# Zwischenpräsentation Dokumentation

10./11.06.2016
Essigfabrik Deutzer Hafen

**COBE (Kopenhagen)**Ole Storjohann | Karoline Liedke

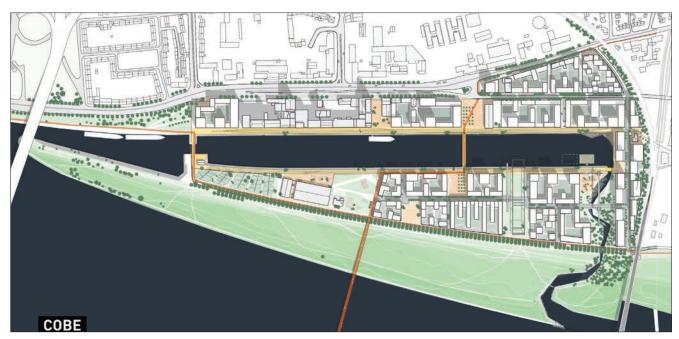
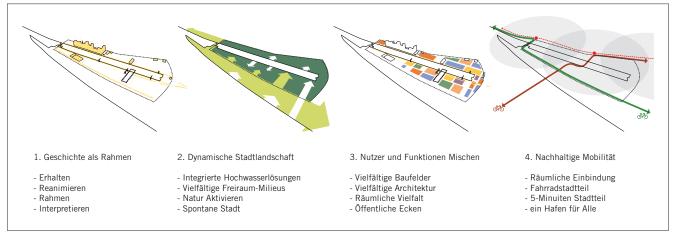
Ist der in den Bildern dargestellte Wasserstand realistisch – er erscheint zu hoch?

Gibt es bei dem Durchbruch zum Rhein eine Kollision mit dem Regenwasserkanal am Schnellert?

Mit der geplanten Novellierung der Landesbauordnung gibt es keine verbindliche Festlegung von Stellplätzen auf Landesebene mehr. Regelungen sind nun auf kommunaler Ebene zu treffen. Welche Annahmen wurden für den ruhenden Verkehr hinterlegt?

Wie lang ist die Radbrücke und wo genau liegt sie?

Welche Nutzungen liegen in den überschwemmbaren Bereichen?

- Die Fortführung der linearen Grünräume auf der rechtsrheinischen Seite erscheint plausibel.
- Eine neue Verbindung des Rheins mit dem Hafenbecken ist eine attraktive Idee, wird in ihrer Umsetzbarkeit aus wasserbautechnischer Sicht jedoch in der vorgelegten Form vom Begleitgremium erheblich in Zweifel gezogen.

- Die dargestellten Ansätze zur Gestaltung der öffentlichen Räume werden positiv bewertet, sie sind im weiteren Verlauf noch zu präzisieren.
- Der Entwurf schlägt eine weit gefächerte Typologie für die künftige Bebauung vor. Die Aufgabe der "Mischung" wird als vitales Nebeneinander unterschiedlichster Bauformen in einer Art "Freizeitlandschaft" interpretiert und inszeniert. Dabei stellt sich aber die Frage, ob auf Grundlage dieser Heterogenität tatsächlich ein "Quartier für alle" entstehen kann? Trotz ihrer Lebendigkeit erscheint die Mischung an vielen Stellen etwas beliebig und wird daher im ggw. Planungsstand eher kritisch gesehen. Die Bebauung erscheint in der Summe zu wenig urban. Hier sollten weitere Plausibiliäten aufgezeigt werden welche Nutzungen und welche Bauformen korrespondieren miteinander?

- Die vorgeschlagene Bebauungsstruktur auf der Mole gibt keine hinreichende Antwort auf die Lärmschutzanforderungen in diesem Bereich.

- Im weiteren Verlauf sollten die Baumassen eindeutiger beschrieben oder Regeln für eine zukünftige
  Entwicklung formuliert werden. Es ist konkreter
  darzulegen, wie mit dem Konzept jenseits der dargestellten Vielfalt attraktive Lagen, gute Adressen
  und vermarktbare Bebauungsstrukturen geschaffen
  werden können.

- Die westliche Stadtansicht auf der Mole ist unscharf; es wird vorgeschlagen den Übergang zwischen Bebauung und Freiraum präziser zu fassen.
- Das Hochhaus an der Nordspitze des Areals schränkt die stadtbildprägende Wirkung des Kopfbaus der Ellmühle aus denkmalpflegerischer Sicht zu stark ein. Mit seiner markanten Architektursprache und seiner Form sollte der Kopfbau weiterhin die Blickachse entlang der Siegburger Straße und den Blick von der Serverinsbrücke aus dominieren. Eine vorgelagerte Bebauung müsste diesen Aspekt in Proportionierung und Baukörpersetzung berücksichtigen.

- Eine verkehrliche Erschließung abgelöst von der Alfred-Schütte-Allee und durch die Mitte des neuen Quartiers stellt grundsätzlich eine gute Lösung dar. Die Möglichkeiten einer Zirkulation sind noch genauer zu klären und darzustellen.

- Vor dem Hintergrund eines sich verändernden Mobilitätsverhaltens ist zu prüfen, in welchem Maße Tiefgaragen für die Abdeckung der Stellplätze herangezogen werden sollen. Im Projekt Deutzer Hafen sind sie relevant für den Hochwasserschutz, gleichzeitig später aber nur schwer umzunutzen.

Der dargestellte Wasserstand ist wie bei der Auftaktveranstaltung im Februar 2016 angetroffen dargestellt. Die Konzeptidee des Durchbruchs zwischen Hafen und Rhein dient vor allem dazu, das Wasser zugänglicher zu machen – gerade weil der Wasserspiegel im Hafen selbst so tief liegt. So kommt das Quartier ans Wasser, die Wasserkante wird vergrößert.

• Diese technische Frage muss im nächsten Bearbeitungsschritt noch genauer geklärt werden.

• Die Zahl der Stellplätze orientiert sich an den Vorgaben der Aufgabenstellung (0,7 Stellplätze pro Whgn.) Zwei Drittel der Stellplätze befinden sich in den Erdgeschossen. Nach und nach wird ein Umdenken im Mobilitätsverhalten stattfinden. Diese Entwicklung wird bestärkt durch komfortable Angebote für Radfahrer (Anschluss an den Ring) und Einschränkungen für Nutzer des MIV (Sackgassenerschließung). Die Stadt wird hierzu eine Satzung erarbeiten.

Die Brücke über das Hafenbecken schließt an die zukünftige Rheinbrücke in Verlängerung des Inneren Grüngürtels an.

Gewerbe- und Einzelhandelsnutzungen befinden sich im erhöhten "1. Obergeschoss", einer Art Hochparterre, welches über der Marke des 200-jährigen Hochwassers liegt. In den ggf. überschwemmbaren Erdgeschossen sind die Parkierungsflächen und ergänzende Nutzungen angeordnet, die im Notfall überschwemmt werden können. Sie verfügen über Öffnungen zur Hafenpromenade.

Lorenzen Architekten (Kopenhagen/Berlin) becht aps landscape architecture (Kopenhagen)

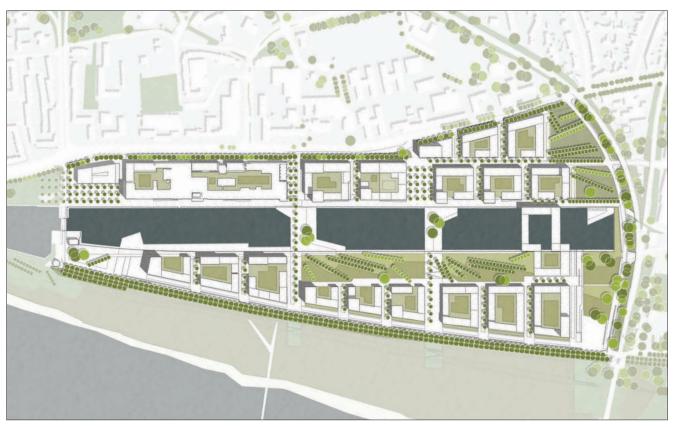
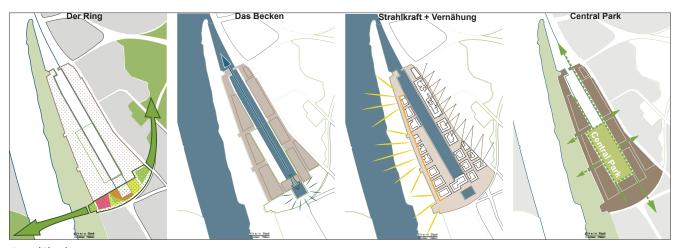
Ist auf der Alfred-Schütte-Allee Autoverkehr vorgesehen?

Welche Nutzungen gibt es im Freiraum am Bahndamm?

Wie hoch sind die signifikanten Hochpunkte an der Siegburger Straße?

Warum wird das Hafenbecken nicht aufgefüllt, sondern erweitert?

- Die Fortsetzung des Grünen Rings auf der linksrheinischen Seite im Südosten des Gebietes und die Verschränkung dieser Maßnahme mit der Schaffung eines attraktiven Eingang in das Gebiet wird positiv gewertet. So wird eine "Rückseite" vermieden.

- Der "Central Park" in der Mitte schafft einen zusätzlichen attraktiven Freiraum und eine zweite "gute Lage" neben der "Vorderkante" mit direkter Aussicht auf den Rhein. Gleichwohl nutzt die vorgeschlagene umgebende Bebauungstruktur diesen Vorteil nicht hinreichend und überzeugt in der jetzt vorgelegten Form noch nicht (so erscheinen die dargestellten Bebauungstiefen für geschlossene Baublöcke als nicht ausreichend).

- Mit dem Entwurfsvorschlag geht ein hoher investiver Aufwand für Erschließung und Freiräume, den Bau der beiden Brücken sowie die Verlängerung des Hafenbeckens einher; die Aufwendungen für diese Maßnahmen erscheinen in der Summe zu hoch.

- Der Vorschlag, das Gebiet in Quartiere mit unterschiedlichem Charakter zu gliedern, ist gut nachvollziehbar und für eine Identifikation der späteren Nutzer mit dem Ort förderlich. Gleichwohl ist in diesem Zusammenhang zu prüfen, wie viele zusätzliche städtebauliche "Motive" neben dem starken Charakter der Industrieanlagen und den Poller Wiesen notwendig und wünschenswert sind.

- Der Entwurf bietet eine starke neue Silhouette aus der Perspektive der Kölner Innenstadt, von Westen über den Rhein.
- Der Lärmschutz ist noch nicht überzeugend gelöst hier bedarf es einer Konkretisierung v.a. im südlichen Bereich.

Die Allee wird erhalten, der Freiraum daneben mit Stufen modelliert. Die Erschließung des Quartiers erfolgt aber durch eine neue Straße auf Hochwasserniveau in der Mitte der Halbinsel.

Der neue Freiraum an der Bahnlinie wirkt als Aktivierungspunkt für das Quartier und ermöglicht in Zukunft ein attraktives Ankommen mit der S-Bahn, die so schnell wie möglich realisiert werden sollte. Eine weitere Verlängerung des Inneren Grüngürtels auf rechtsrheinischer Seite wäre eine wichtige Zukunftsaufgabe.

• etwa 14 – 15 Geschosse (Höhe wie die Mühle).

Ein Erhalt des Hafenbeckens entspricht der Aufgabenstellung. Mit dem "Central Park" wird ein Angebot auf "halber Höhe" zwischen Niveau Promenade und Wasserspiegel geschaffen. Nur eine der vorgeschlagenen Brücken über das Hafenbecken ist hochwassersicher geplant – die anderen liegen niedriger und werden ggf. überschwemmt, bieten so jedoch einen direkteren Zugang zum Wasser.

s+w plus | WES | Sieker Kunibert Wachten | Henrike Wehberg-Krafft

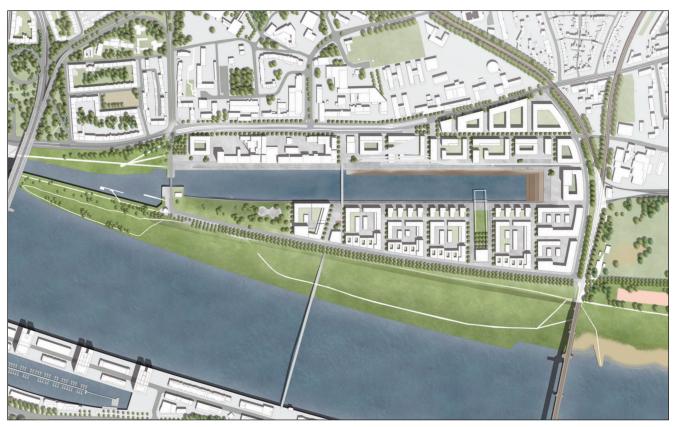
Was kennzeichnet das vorgeschlagene Verkehrskonzept im Besonderen?

Werden die Tiefgaragen im Bedarfsfall geflutet?

Die Bebauungsstruktur erscheint bereits sehr dezidiert. Was kennzeichnet sie im Besonderem?

Wie werden die Freiräume am Wasser genutzt? Kann die Qualität des Wassers verbessert werden?

- Der Beitrag schlägt eine solide, robuste städtebauliche Struktur vor. Die Gebäudetypen unterstreichen das Ziel der funktionalen Mischung und lösen dieses plausibel ein.

- Für den besonderen Standort erscheint der Vorschlag jedoch noch zu wenig prägnant; die Charakteristika des Kontextes werden in dem vorgestellten Konzept noch zu wenig aufgenommen und wären weiter zu entwickeln. In der Reihung bewährter städtebaulicher Strukturen fehlt noch etwas das Spezifische, das den Ort in besonderem Maße ausmachen könnte.

- Eine Erschließungsstraße parallel zur Alfred-Schütte-Allee auf einem erhöhten Niveau wird eher kritisch gesehen.
- Die Lage der Brücke über das Hafenbecken ermöglicht perspektivisch einen guten Anschluss an eine mögliche Brücke über den Rhein; sie ist aber im Bezug auf ÖPNV und Nahversorgungsangebote eher ungünstig gelegen.

- Lage und Ausbildung der Erschließungs- und Freiraumstrukturen sind gut nachvollziehbar – dies schließt auch den Umgang mit dem Wasserbecken mit den abgetreppten Zugängen ein.

Diverse neue Rad- und Fußwegebeziehungen werden angeboten; hingegen erscheint das bestehende ÖPNV Angebot ausreichend. Verkehrsintensive Nutzungen werden in einem Nahversorgungsstützpunkt mit Nachbarschaftshaus gebündelt.

• Die Garagen werden für die Flutung bei HQ 200 benötigt, bei HQ 100 sind sie nicht erforderlich.

Die Struktur ist ggw. zunächst als Schema zu verstehen, das sich aus der geforderten Typenvielfalt und der Nutzungsverteilung ableitet, das aber auch die Anforderungen des Lärmschutzes aktiv aufgreift (Höhenentwicklung).

• Die Verbesserung der Wasserqualität kann nur langfristig angestrebt werden. Das Schwimmen kann ggf. in einem (abgeschlossenen) schwimmenden Basin erfolgen. Die Wasserfläche schafft jedoch auch ohne unmittelbare Nutzung des Wassers selbst eine besondere Freiraumqualität und kann z.B. für Freizeitaktivitäten genutzt werden (Ruderund Paddelboote).

**trint + kreuder d.n.a (Köln) greenbox Landschaftsarchitekten (Köln)**Hanno Kreuder + Hubertus Schäfer

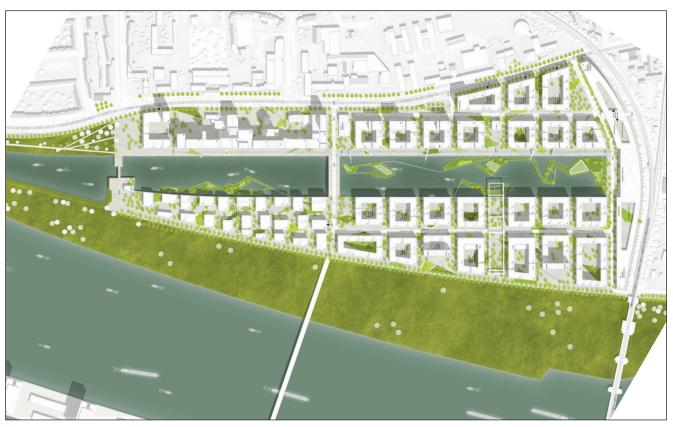
Wo genau liegt die Erschließung für das Gebiet ("MIV-Ring")?

Welche Gewerbe sind erlaubt/sollten angestrebt werden?

Wie wird dem Klimaschutz Rechnung getragen?

- Der Entwurf ist gekennzeichnet durch die durchgängige, eher kleinteilige Bebauungstruktur; die überschaubaren Dimensionen der Blöcke bilden eine gute Grundlage für die angestrebte Nutzungsmischung.

- Die zwei- bis dreigeschossige Bebauung im Norden der Halbinsel (gegenüber der Mühle) wird im Gremium kontrovers diskutiert. Eine niedrigere Bebauung an dieser Stelle sichert zwar die Blickbeziehungen zur Mühle, gleichzeitig stellt sich aber die Frage, warum sich diese Gebäude vom Rest so sehr absetzen.

- Es wird empfohlen die Anzahl und Anordnung der Hochpunkte im Mühlenquartier nochmals zu prüfen und zu präzisieren.
- Das Hochhaus auf der Nordspitze des Areals schränkt die stadtbildprägende Wirkung des Kopfbaus der Ellmühle aus denkmalpflegerischer Sicht zu stark ein. Mit seiner markanten Architektursprache und seiner Form sollte der Kopfbau weiterhin die Blickachse entlang der Siegburger Straße und den Blick von der Serverinsbrücke aus dominieren. Eine vorgelagerte Bebauung müsste diesen Aspekt in Proportionierung und Baukörpersetzung berücksichtigen.

- Die Erschließung durch die Mitte des Quartieres auf der Mole erscheint als machbare Option, die die Nutzungsmischung auf der Mole in besonderem Maße stützt. Durch die zusätzliche Brücke über das Hafenbecken, die auch für den MIV befahrbar ist, ergibt sich ein "Ringschluss". In der weiteren Bearbeitung sollten Aspekte wie z.B. Langsamverkehr und Mischverkehrsflächen berücksichtigt und präzisiert werden.

- Die große Quartiersgarage am Bahndamm wird hinsichtlich Nutzung und Volumen kontrovers diskutiert. Flexibilität und Anpassbarkeit an andere Nutzungen bei verändertem Mobilitätsverhalten, sowie ggf. ergänzende Gliederungsvorschläge, wären vertiefend aufzuzeigen.

- Der schwimmende Park im Hafenbecken (Central Park im Wasser) wird im Grundsatz positiv bewertet und sollte im Hinblick auf eine Umsetzbarkeit weiter vertieft werden.

- Die Nutzung der "Pegelgeschosse" (Erdgeschosse im Überflutungsbereich bei HQ 200) können in der vorgeschlagenen Form noch nicht überzeugen; sie erscheinen so nicht genehmigungsfähig und sind in der weiteren Bearbeitung nochmals zu erläutern / zu vertiefen.

- In einem weiteren Planungsschritt sollten konkrete Regeln definiert werden, wie die angestrebte Nutzungsmischung gesichert werden kann.

Die Haupterschließung zweigt von der Siegburger Straße an der Einmündung Poller Kirchweg ab, führt entlang der Bahnlinie und dann über eine neue Erschließungsstraße auf HQ 200 mittig durch das Quartier am Rhein. Den Ringschluss bildet die für den MIV nutzbare Brücke über das Hafenbecken auf Höhe der heutigen Essigfabrik.

Hier gilt es in erster Linie nicht störende Gewerbebetriebe anzusiedeln, die in einem Mischgebiet erlaubt sind. Anschaulich wird dies etwa an der Frage nach einem Erhalt der Essigfabrik als Bestandsnutzung. Günstige Flächen für Gewerbetreibende bieten sich auch in den Räumen in den Überflutungsbereichen.

Es sind vielfältige Maßnahmen in der vorgeschlagenen Struktur denkbar. So können etwa Gründächer und Pflanzmaßnahmen in den Höfen der Verbesserung des Mikroklimas dienen.
